Q-ALERT

Customer : Endurance Technology

Part Name : GPH (single & Double groove)

Part Number : 165FG01001_AA101590) &
520FG13502_AZ551203

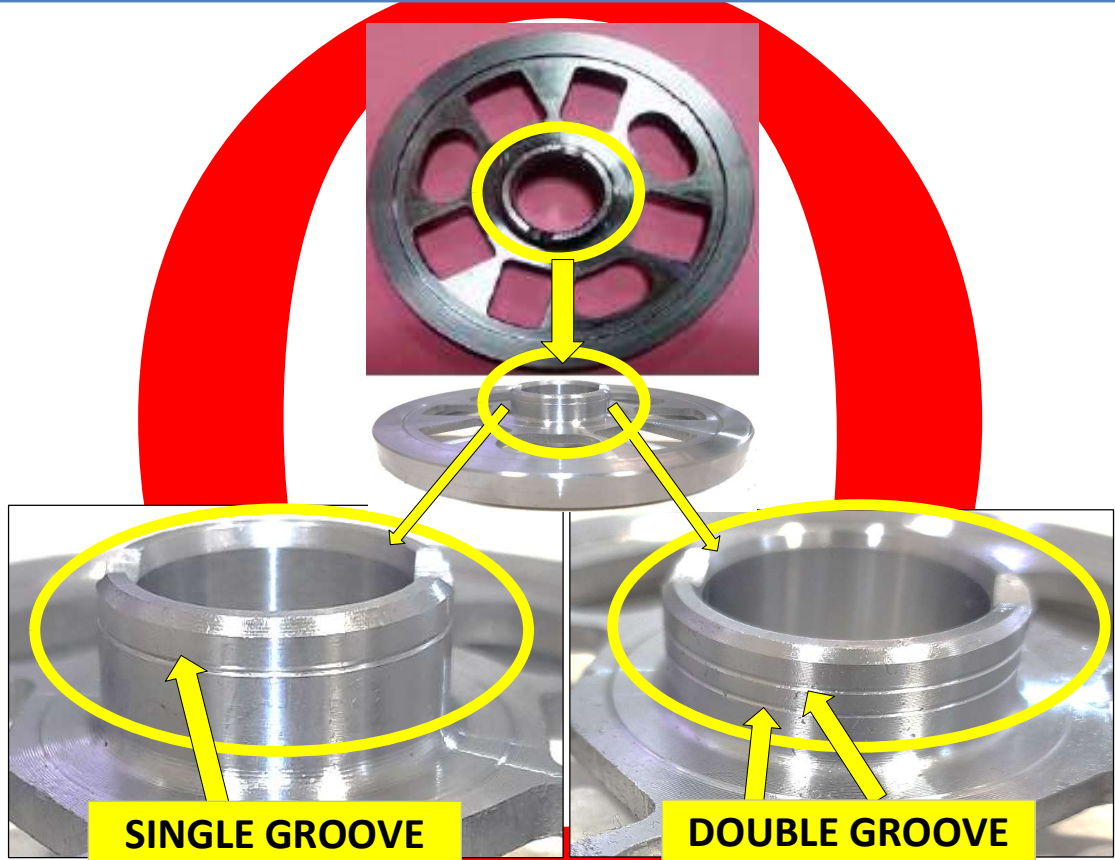
Customer Complaint : - **Wrong Hobbing Done** (चुकीचे मॉडेल ला हॉबीन्ग केले)

१. सिंगल गूव्ह **GPH** मॉडेल ला डबल गूव्ह मॉडेल चे हॉबीन्ग केले (पाहिजे 74 आढळले 77 teeth)
२. डबल गूव्ह **GPH** मॉडेल ला सिंगल गूव्ह मॉडेल चे हॉबीन्ग केले (पाहिजे 77 आढळले 74 teeth)

१. फोटोत दाखवल्याप्रमाणे **GPH** च्या बॉस ओडी ला सिंगल गूव्ह आहे किंवा डबल गूव्ह आहे हे तपासुनच जॉब हॉबींग साठी चालू असलेल्या सेटिंग प्रमाणे जॉब लोड करा .
२. हॉबींग चालू असलेल्या सेटिंग मध्ये चुकीचा गूव्ह असल्यास चुकीचा जॉब बाहेर ठेऊन सुपरवायजर ला कळवा .
